**Avis de la Mission régionale d'autorité environnementale
de la région Nouvelle-Aquitaine sur un projet
de centrale photovoltaïque au sol d'environ 16 hectares
au lieu dit Les Brandes sur la commune de Ménesplet (24)**

n°MRAe 2021APNA80

dossier P-2021-10945

Plan de masse du projet – extrait étude d'impact page 179

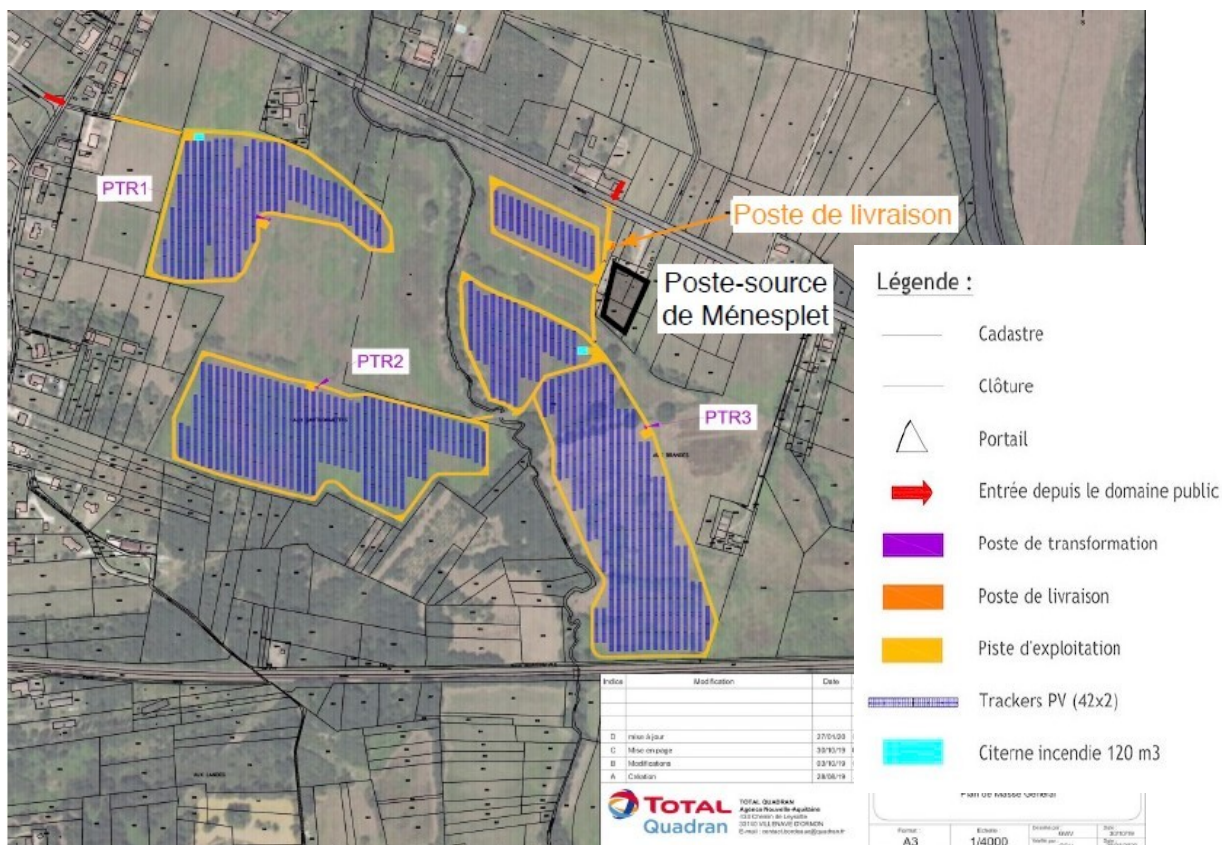
Le projet jouxte une parcelle située en aléa fort feu de forêt. La MRAe rappelle que l'association DFCI Aquitaine a défini des préconisations pour la protection des massifs forestiers contre les incendies de forêt pour les parcs photovoltaïques actualisées en février 2021 (version3.1⁸). Au vu du plan de masse, le projet ne paraît pas tenir compte des préconisations de la DFCI.

Cartographie de l'évitement des secteurs sensibles - extrait étude d'impact page 166

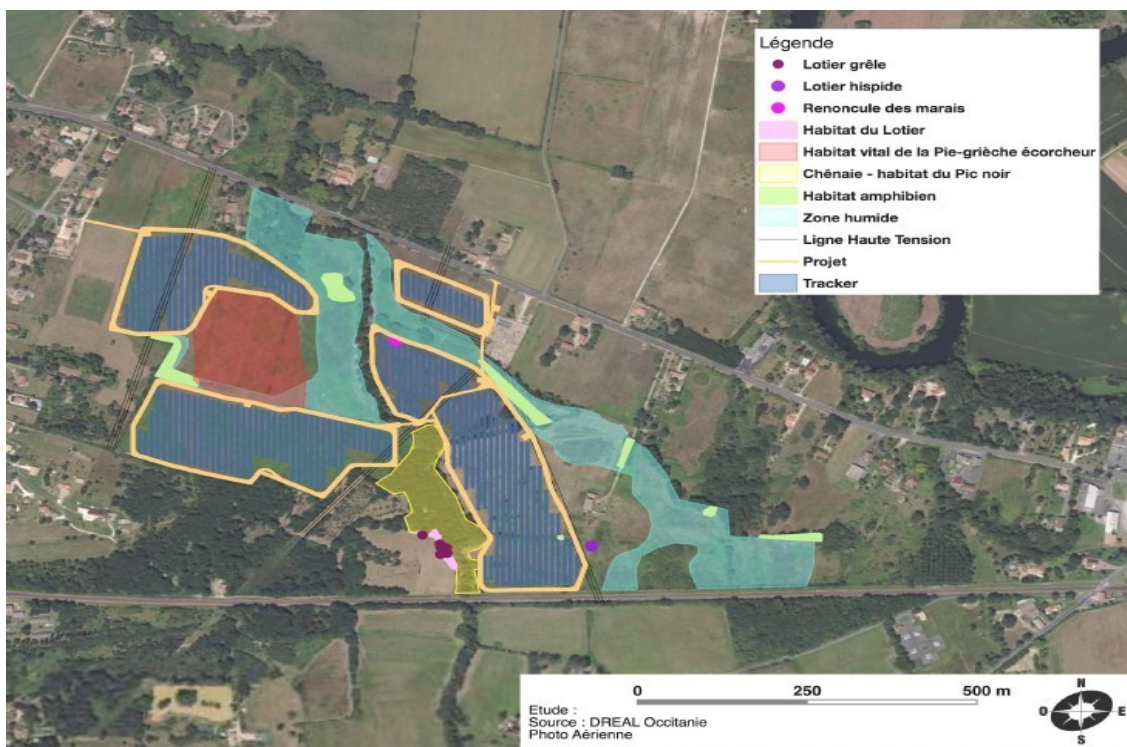
L'étude présente en p.165 et suivantes les mesures d'évitement et de réduction de certains secteurs ayant été évalués comme sensibles au sein de la zone du projet (habitation au sein de la ZIP, zones humides, habitats des amphibiens et de la Pie-Grièche) et ayant conduit à réduire l'emprise de la zone du projet à environ 16 ha au final.

La MRAe, ainsi que précisé plus haut, recommande de poursuivre la justification du projet et de la démarche ERC à l'échelle du site d'étude, notamment concernant les zones humides et la biodiversité associée. Les potentialités écologiques identifiées sont déjà importantes alors que les inventaires ne sont pas complets. La MRAe a déjà exprimé ces orientations dans son avis sur la MECDU, en demandant à ce que le PLU puisse mettre en place des protections réglementaires adaptées sur les secteurs d'évitement. Cette démarche ne peut se baser que sur des données précisées.
